**N. 84 del 11.05.2022
del Registro delle Determinazioni**

OGGETTO: Comune di MONOPOLI (BA). PARERE DI COMPATIBILITÀ PAESAGGISTICA ex art. 96.1.d delle NTA del PPTR. Piano Urbanistico Esecutivo – Contrada Capitolo – Comparto A32 - Contesti per insediamenti turistici di nuovo impianto – adottato con Delibera di Giunta Comunale n. 74 del 23.04.2019. Proponenti: Vilte s.r.l., Palmieri ed altri

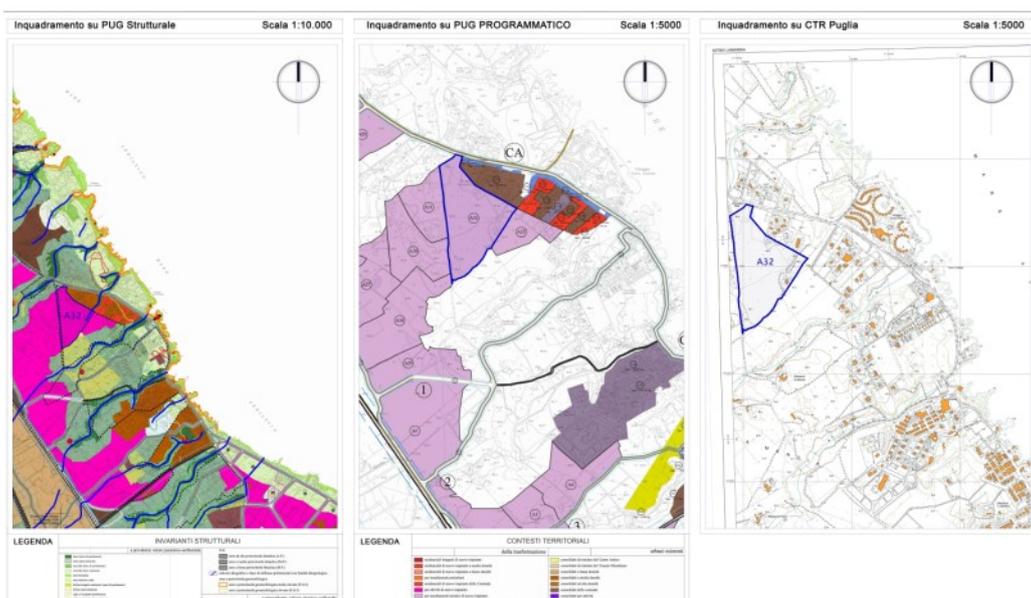
Nel merito il progetto riguarda l’organizzazione di una maglia urbanistica, con estensione pari a 106.839 mq, da destinare in parte a funzione residenziale ed in parte a funzione turistico ricettiva, secondo le modalità stabilite dalla L.R. n. 11/1999 relativa alle strutture ricettive.

Nella Delibera di GC n. 74 del 23.04.2019 si rappresenta che al netto dei lotti saturi, il comparto sviluppa una Superficie territoriale pari a 105.340 mq per una Superficie Utile Lorda, al netto dei bonus volumetrici, pari a 10.534 mq, suddivisi per il:

- 40% con funzione residenziale U1/3 – residenze private a carattere stagionale, così come definita dall’art. 5/P delle NTA del PUG, per un totale di 56 unità immobiliari
- 60% con funzione turistico ricettiva U5/2 – strutture ricettive definite dagli artt. 14a) e 41a) della L.R. n. 11/1999. La parte riservata alla funzione turistico ricettiva U5/2, così come definita dall’art. 5/P delle NTA del PUG, consiste in un complesso edilizio composto da 105 unità abitative, organizzate in un unico complesso ricettivo a gestione unitaria.

L’altezza di tutti gli edifici sia turistici ricettivi sia turistici residenziali non supera i 7 m, con il piano terra di altezza pari a 4 m e il primo piano pari a 3 m.

(fonte google maps)

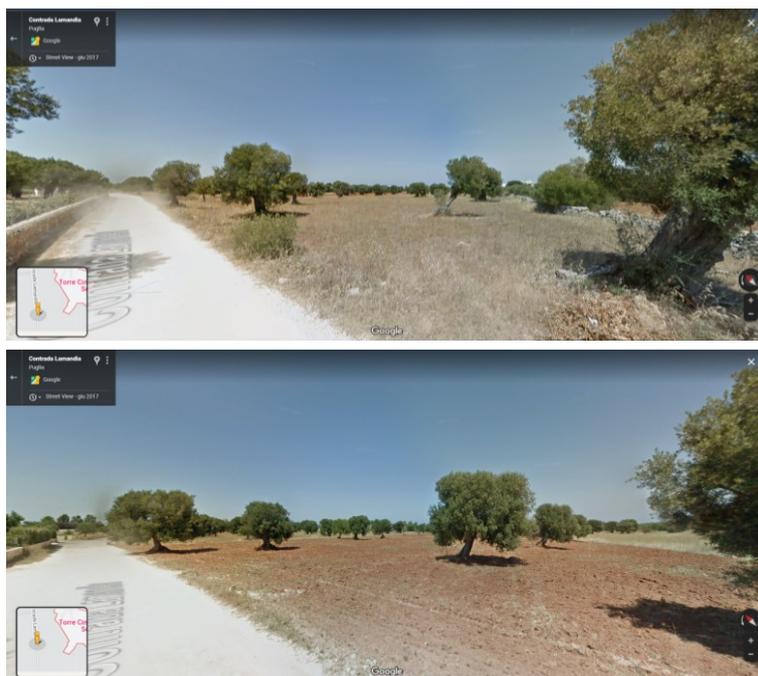
Parte integrante di questo sistema di aree poste tra la costa e la SS16 lungo la storica Via Traiana e divise dal sistema a pettine delle lame è l'area interessata dal PUE in contrada Capitolo posta a monte della suddetta Via Traiana e delimitata a Est ed Ovest da due reticoli della Rete Ecologia Regionale (RER). Detta area si caratterizza prevalentemente per la presenza di muretti a secco e di alberi d'ulivo isolati; questi elementi antropici, seminaturali e non, strutturano il tradizionale mosaico agrario della cosiddetta *"Piana degli Ulivi secolari"* e caratterizzano il paesaggio di riferimento.

Le relazioni paesaggistiche-ambientali caratterizzanti il tradizionale mosaico agrario della cosiddetta *"Piana degli Ulivi secolari"* sono riconoscibili e leggibili, nell'area d'intervento, attraverso il sistema della viabilità che ne esalta la struttura visivo-percettivo del contesto paesaggistico di riferimento (cfr. immagini qui di seguito allegate), ciò con particolare riferimento alla strada "Contrada Lamandia" che delimita a est l'area d'intervento.

Figura 4 Strakio Elaborato EP_04b. Nella figura è rappresentata la fascia di 10 ml con una linea verde tratteggiata e i fari alberati all'interno dei parcheggi che si attestano su strada Lamandia (cerchi verdi).

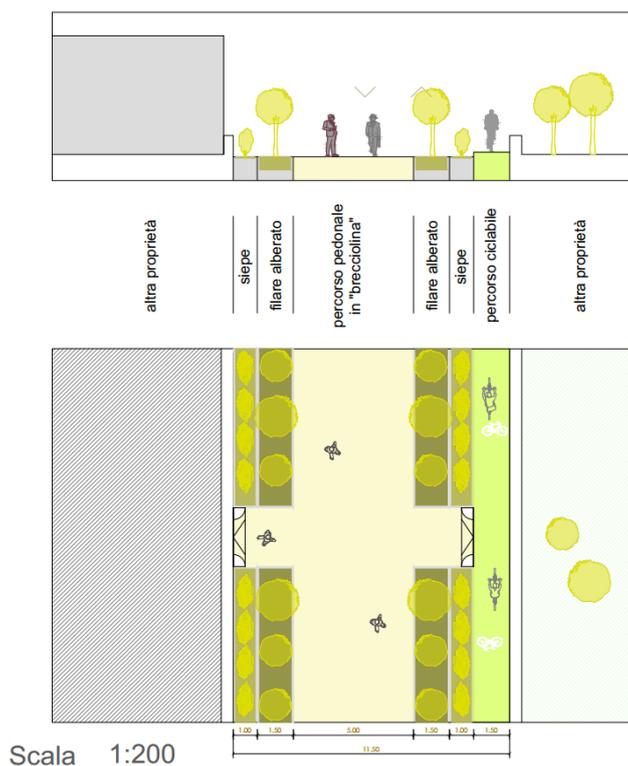
4. al fine di garantire la valorizzazione delle relazioni visive e paesaggistiche dell'area d'intervento dalla strada "Contrada Lamandia", che delimita a est l'area d'intervento e assicurare la costruzione di una rete ecologica lungo gli assi viari, nonché assicurare una adeguata mitigazione degli interventi e delle aree a parcheggio, è stata prevista a ridosso della sezione ampliata di detta strada una fascia di salvaguardia della profondità pari a 10 metri. In particolare in questa fascia di 10 metri non sono stati inseriti edifici e non verrà realizzata alcuna opera edilizia ad eccezione delle recinzioni da realizzarsi in muratura a secco salvaguardando eventuali alberature di ulivo presenti. Si è prevista la realizzazione di un filare alberato di sezione di 2,00 ml c.a. con l'inserimento di ulivi e arbusti tipici della zona (melograno, leccio, corbezzolo, ecc.) nelle aree a parcheggio che si attestano sulla suddetta strada, indicati negli elaborati EP_03c ed EP_04b."

- nella aree a parcheggio, che si attestano sulla strada Contrada Lamandia la relativa fascia di salvaguardia di 10 metri come richiesta nel preavviso di diniego e finalizzata alla realizzazione di un filare alberato di ulivi con siepi caratterizzate da una componente arbustiva predominante di essenze mediterranee, risulta essere

stata ridotta a 2 metri, continuando a prevedere nei restanti 8 metri aree parcheggio (immagine seguente).

2. al fine di assicurare la realizzazione nelle aree parcheggio della "fascia di salvaguardia" così come richiesta al **punto 4.2** delle Conclusioni del preavviso di diniego prot. n. 145/3480 del 12.04.2022, la stessa dovrà essere della profondità non inferiore a 10 metri a ridosso della sezione ampliata della strada "Contrada Lamandia" e non dei previsti 2 metri. In detta fascia, compatibilmente con il sistema di accesso ai parcheggi dovrà essere salvaguardato lo stato dei luoghi e del terreno vegetale e non dovranno essere previste aree di parcheggio.
